***Ekspertyza (ocena)***  
***w sprawie warunków ochrony***  
***przeciwpożarowej***  
***dla Muzeum Mazowsza Zachodniego,***  
***mieszczącego się w willi reprezentacyjnej***  
***Karola Dittricha,***  
***przy ul. Karola Dittricha 1***  
***w Żyrardowie***

Warszawa, luty 2018 r.

foto Nr 3

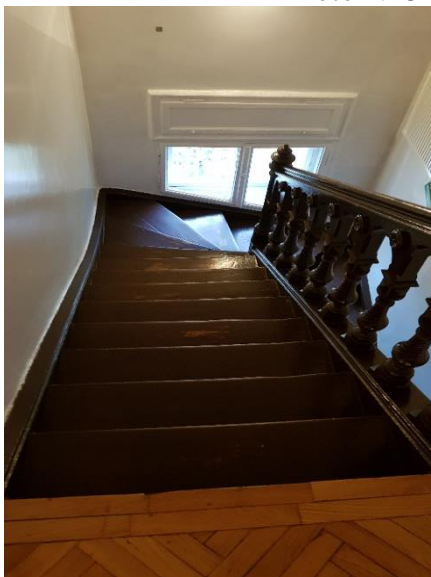
W budynku Muzeum ewakuacja z I piętra na poziom parteru budynku realizowana **jest drewnianą**, dwubiegową ze spocznikiem ze schodami zabiegowymi, **klatką schodową** (foto Nr 3). Szerokość rzeczywista biegu schodów wynosi 97 cm, przy czym szerokość w świetle pomiędzy poręczami a ścianą wynosi ok. 102 cm. Na poziomie parteru

występuje przewężenie klatki schodowej wynoszące 94 cm. Z poziomu parteru zapewnione jest dojście schodami o szerokości 177 cm na przestrzeń otwartą. Drzwi wyjściowe (dwuskrzydłowe) z budynku mają szerokość całkowitą ok. 142 cm, przy czym szerokość zasadniczego wynosi 67 cm w świetle. Drzwi te otwierają się do środka. Jako dodatkowe wyjście ewakuacyjne z poziomu parteru (z przestrzeni wystawowej) przewiduje się wyjście na werandę (taras) od strony amfiteatru. W trakcie wizji lokalnej wyjście to było niedostępne, w związku z tym uznaje się, że nie może ono być zastosowane do ewakuacji.

- klasy odporności ogniowej R30, co jest niezgodne z wymaganiami § 249 ust 3 [1],
- b) występowania na drodze ewakuacyjnej prowadzącej z poziomu piętra na parter schodów ze stopniami zabiegowymi, jeżeli schody te są jedyną drogą ewakuacyjną, co jest niezgodne z wymaganiami § 244 ust. 1 pkt 2 [1],

- c) występowania na drodze ewakuacyjnej schodów niespełniających wymaganej szerokości użytkowej biegów i spoczników, które powinny mieć szerokość odpowiedni 120 cm i 150 cm, co jest niezgodne z wymaganiami § 68 ust. 1 [1],
